「建築物の防火避難規定の解説 2023」の改定概要

「建築物の防火避難規定の解説 2023」では、先の「建築物の防火避難規定の解説 2016（第2版）」の発行（令和3年4月）から令和6年3月までに施行・発出された建築基準法令及び国土交通省告示、技術的助言等の主な内容を反映する他、以下の改定を行っています。

●P1 1) サウナ室及び住宅の台所に関する防火避難規定上の非居室扱い

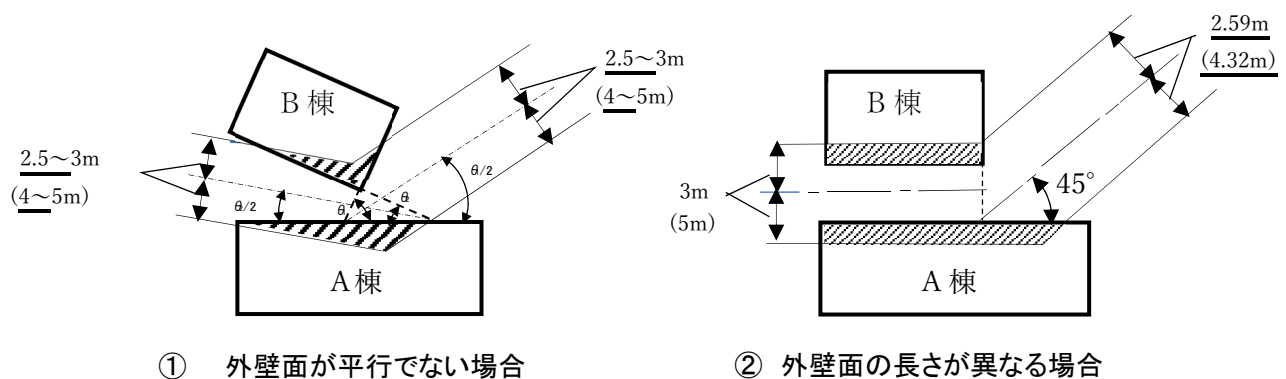
- ・解説9行目の文言整理

たれ壁⇒垂れ壁

●P34 6) 乗降ロビーの出入口に設ける戸の開閉方向

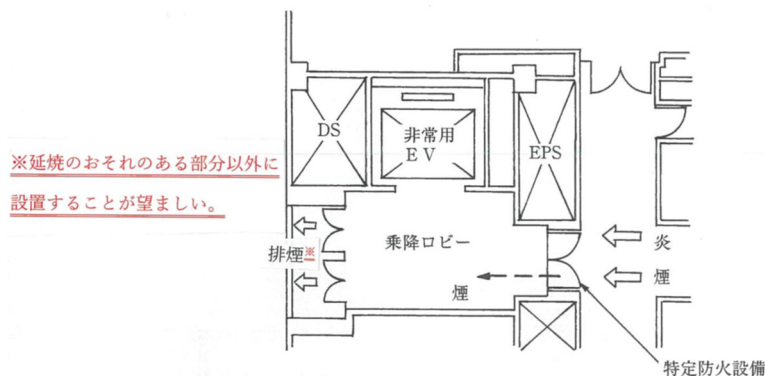
- ・本文2行目の文言整理

非常用エレベーター⇒非常用の昇降機

- ・本文6行目の条項整理

令第123条第3項第九号の規定⇒令第123条第3項第十号の規定

- ・本文図コメントの追加

- ・解説 2 段落目の修正
…協議が望ましい。

また、乗降ロビーは安全性能を有すべき区画として、原則、出入口を除いて耐火構造の壁で囲まなければならないとしている。よって、出入口のための戸（消防設備のための戸、消火ホース用子扉入りの戸及び加圧防排煙方式の圧力調整装置の開口部を含む）に該当しないパイプスペース等の戸や防火シャッターは設けることができない。これは、非常用の昇降機の乗降ロビー兼用付室（屋内避難階段の階段室内、特別避難階段の階段室及び付室も含む）も同様である。

●P112 3) 内装制限における柱・はり等の取扱い

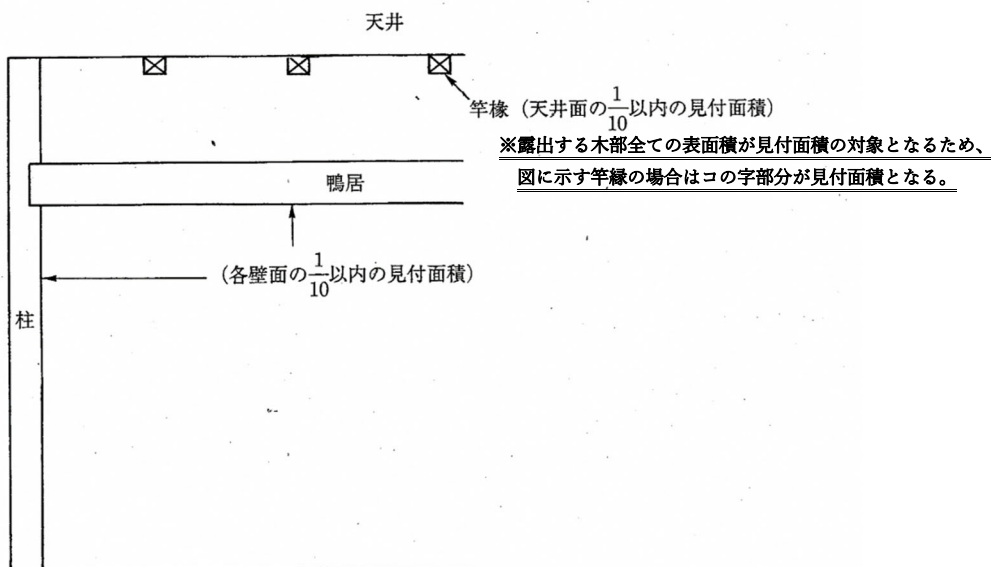
- ・図に追記

●P126 4) 避難階からその直上階又は直下階のみに通ずる吹抜きの範囲

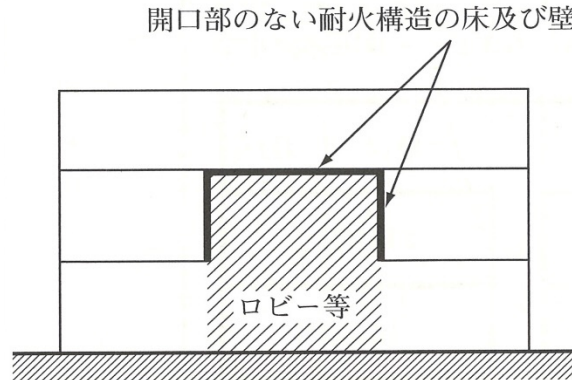
・解説 2 行目以降の修正・加筆、図の追加

～仕上げ及び下地（壁にあっては仕上材のボード類を取り付ける間柱や胴縁、天井にあってはつり木や野縁）を不燃材料とすることで～避難の安全性を確保するものである。

また、右図のように2層にまたがる部分（）の2層上部の部分が他の部分と開口部のない耐火構造の床及び壁で区画されている場合は、部分は吹抜き部分として扱わない。なお、中間階における同様のケースも吹抜き部分としては扱わない。
